CIRCULAR MODIFICATORIA N° 2

ASUNTO: LICITACIÓN PÚBLICA N° 16/2021 - CUDAP: EX-HCD: 0001912/2021 – “Puesta en valor de Hall de acceso sobre Combate de los Pozos 50 y adecuación de espacios de trabajo del Palacio Legislativo sito en Avenida Rivadavia 1864”

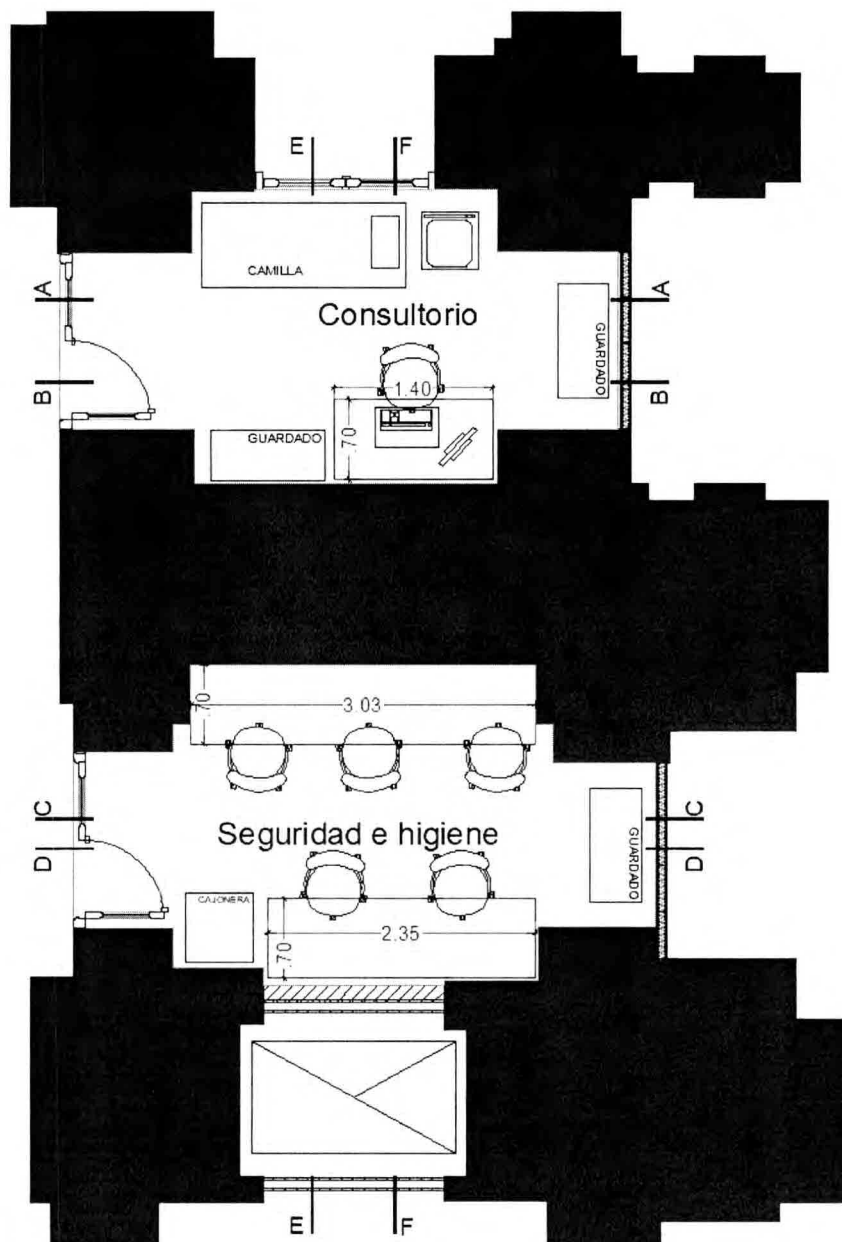
Consulta N°8 - 11 EQUIPAMIENTO 11.1 Puesto de trabajo:

Se solicita se informe la dimensión de los puestos de trabajo Smart C100

Respuesta: Los puestos de trabajo se realizarán con tapas a medida y patas Smart. Se adjunta plano con cotas de referencia, las medidas finales se obtendrán de relevamiento en obra.

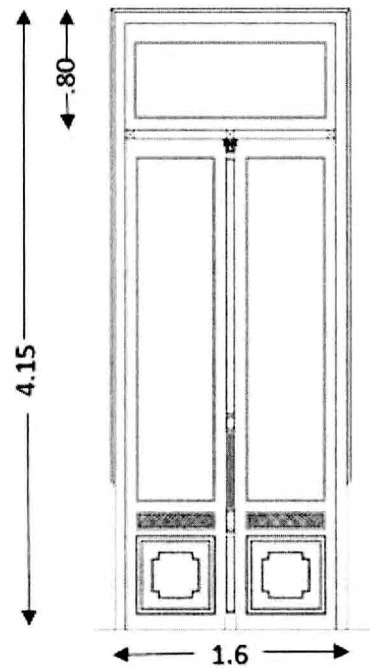
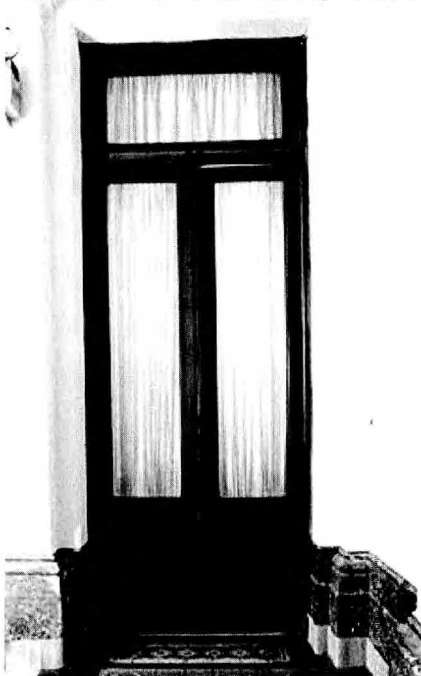
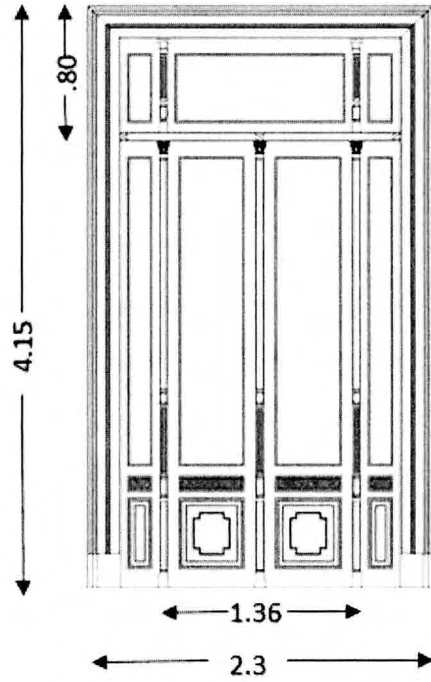
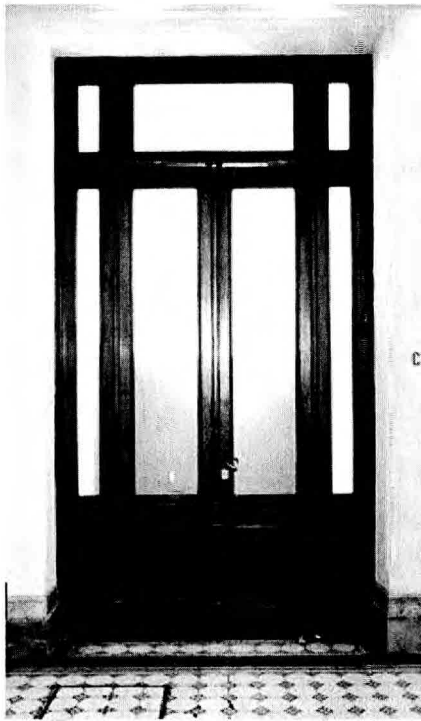
Consulta N°10 - 13 Carpintería - 13.1Provisión y colocación de puertas históricas:

Se solicita se aclaren las medidas de dichas puertas (alto, ancho y espesor de hojas), tipo de madera, tipo de cristales que llevarán, si los mismos serán lisos o grabados, tipos y cantidades de herrajes de bronce a proveer. Tanto de movimiento como de accionamiento, ya que dichos datos no figuran en los planos recibidos.

Respuesta: Las carpinterías históricas a reproducir son de madera de cedro, con vidrios de 4mm incoloros lisos y herrajes de bronce. Se adjuntan imágenes de las puertas con medidas de referencia (las finales saldrán del relevamiento en obra).
